Rif. FSN: 2024-FSN-00019

URGENTE avviso di sicurezza sul campo

**Rischio di danni ai sensori ottici nei prodotti Impella se utilizzati in
concomitanza e nelle immediate vicinanze del catetere “Shockwave
Coronary IVL”**

Riferimento per la posizione del sensore ottico nei dispositivi Impella

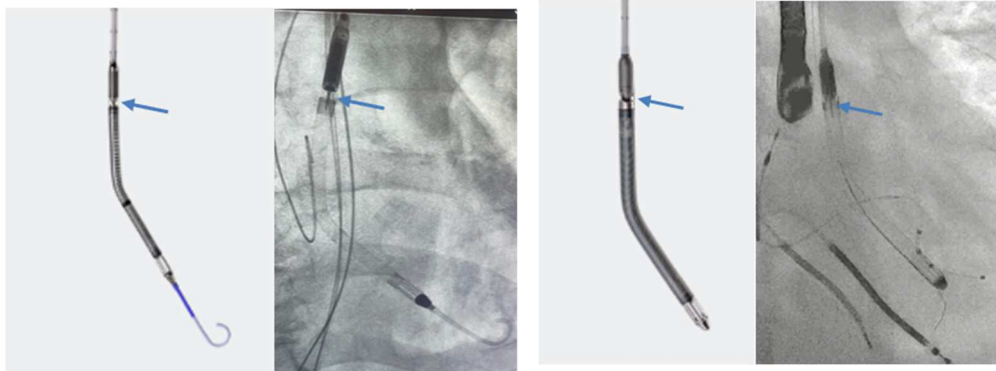
Abiomed raccomanda all'utente di mantenere una distanza adeguata (> 20 mm) tra il dispositivo IVL e il sensore ottico Impella e di includere il posizionamento ottimale del catetere Impella con il marcatore radiopaco posizionato sull'anulus della valvola aortica.

In caso di guasto del sensore ottico, monitorare l'emodinamica del paziente e confermare il posizionamento di Impella con l'imaging. La pompa continuerà a funzionare ma il monitoraggio di aspirazione e posizionamento verrà interrotto.
